**Accosto e Deposito Costiero  
di GNL di Oristano**

Risposte alla Richiesta di  
Integrazioni alla  
Documentazione di VIA  
(Lettera DVA.U.0018578  
del 14 Luglio 2016)

**Figura 11.1: Proiezioni di Sollevamento del Mare (Periodo 2000-2100)**

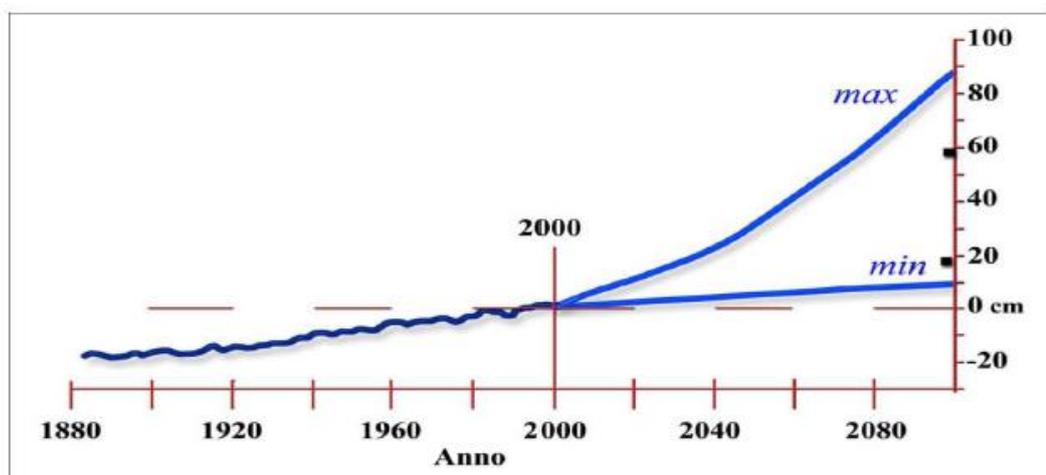
*Nella progettazione il Proponente dovrà tenere conto dei cambiamenti climatici (rif.to **Strategia nazionale di adattamento ai cambiamenti climatici**) che dovranno essere incorporati nelle analisi di rischio e nella verifica delle opere previste, con particolare riferimento alla banchina.*

In considerazione di quanto sopra, non si prevedono effetti indotti sul Deposito costiero di stoccaggio e distribuzione di GNL da realizzarsi nel Porto di Oristano, in quanto:

- le variazioni del livello del mare (tra 6.6 e 11.6 cm da qui al 2100) risultano inferiori alle attuali oscillazioni mareali (valore massimo pari a  $\pm 30$  cm) e quindi non significative. Peraltro, l'innalzamento di cui sopra è stimato in un arco temporale di quasi 100 anni; risulta quindi realistico ipotizzare un minore innalzamento durante la vita utile dell'opera;

FIGURA 7.1

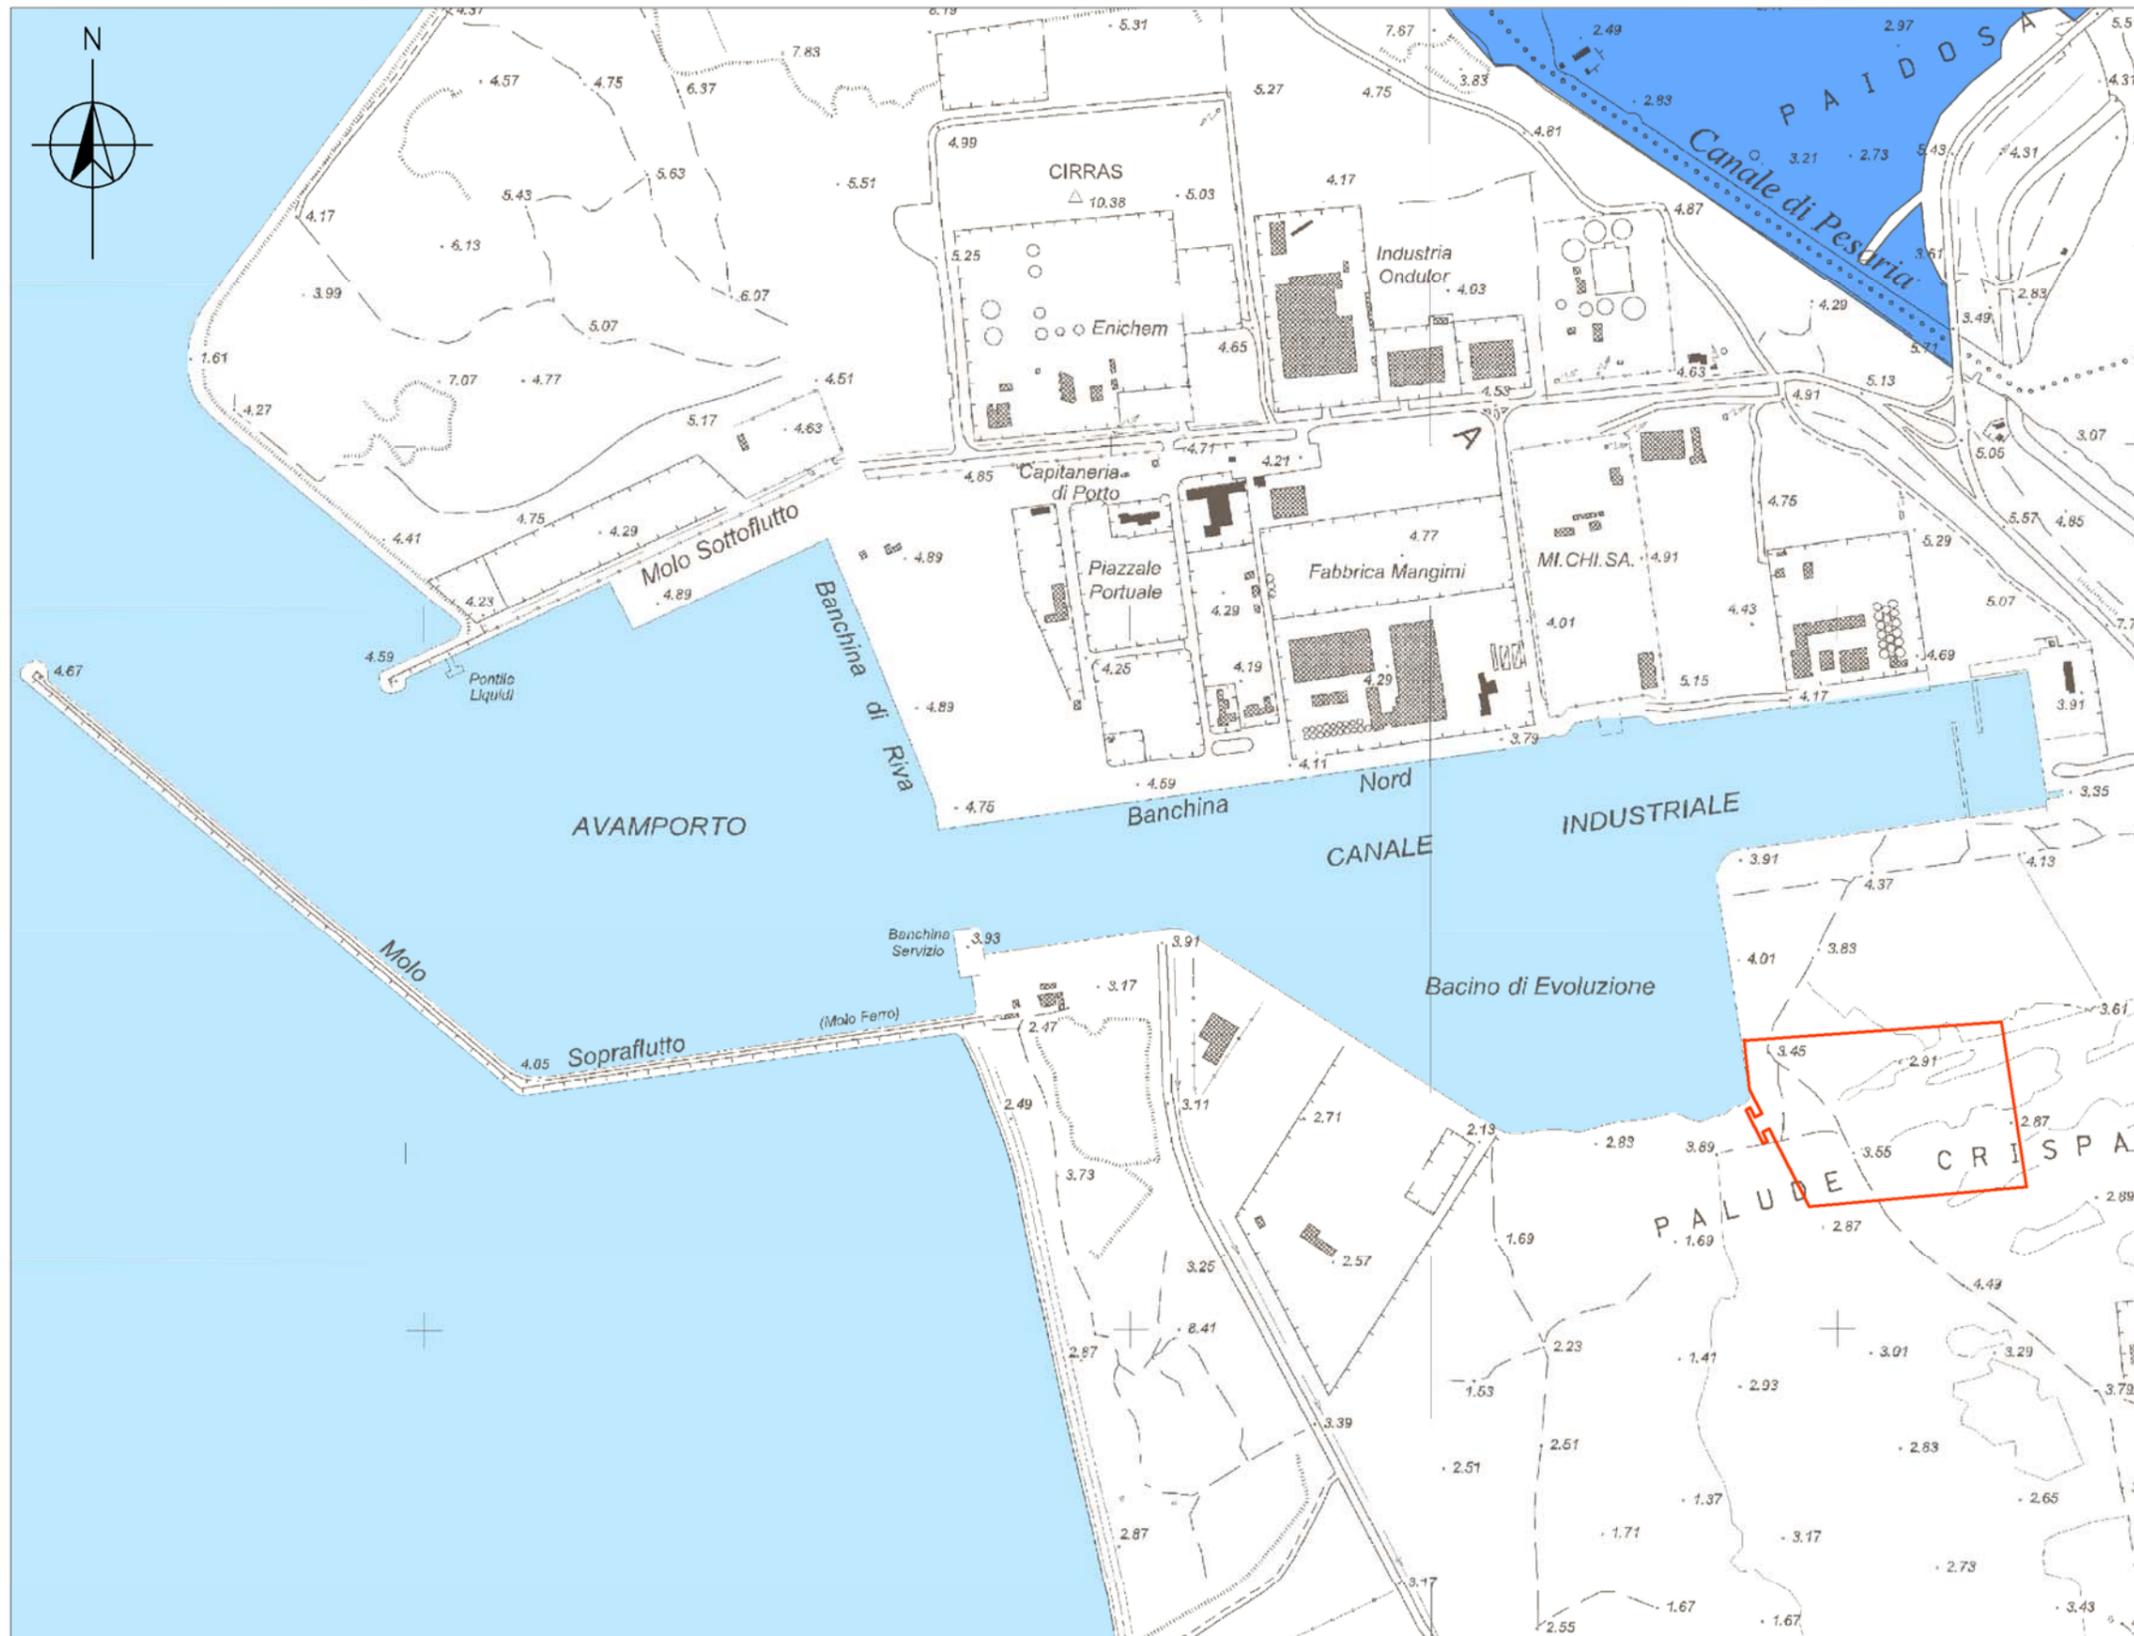
*Dovrà essere analizzato il Piano di gestione del rischio alluvioni, approvato con la Deliberazione del Comitato Istituzionale n. 2 del 15/03/2016, che contiene anche le mappe di pericolosità da inondazione costiera. Dovrà essere verificato altresì che tutte le opere siano congruenti o comunque non in contrasto con il detto Piano.*

L'inquadramento dell'area di progetto nelle Mappe di Pericolosità, Danno Potenziale e Rischio Alluvione è riportato nelle Figure da 7.1 a 7.3 allegate al presente documento.

- nessuna classe di Pericolosità (Figura 7.1 allegata);
- classe di Danno "D2 – Medio": Aree con limitati effetti sulle persone e sul tessuto socio-economico. Aree attraversate da infrastrutture secondarie e attività produttive minori, destinate sostanzialmente ad attività agricole o a verde pubblico (Figura 7.2 allegata);
- nessuna classe di Rischio (Figura 7.3 allegata).
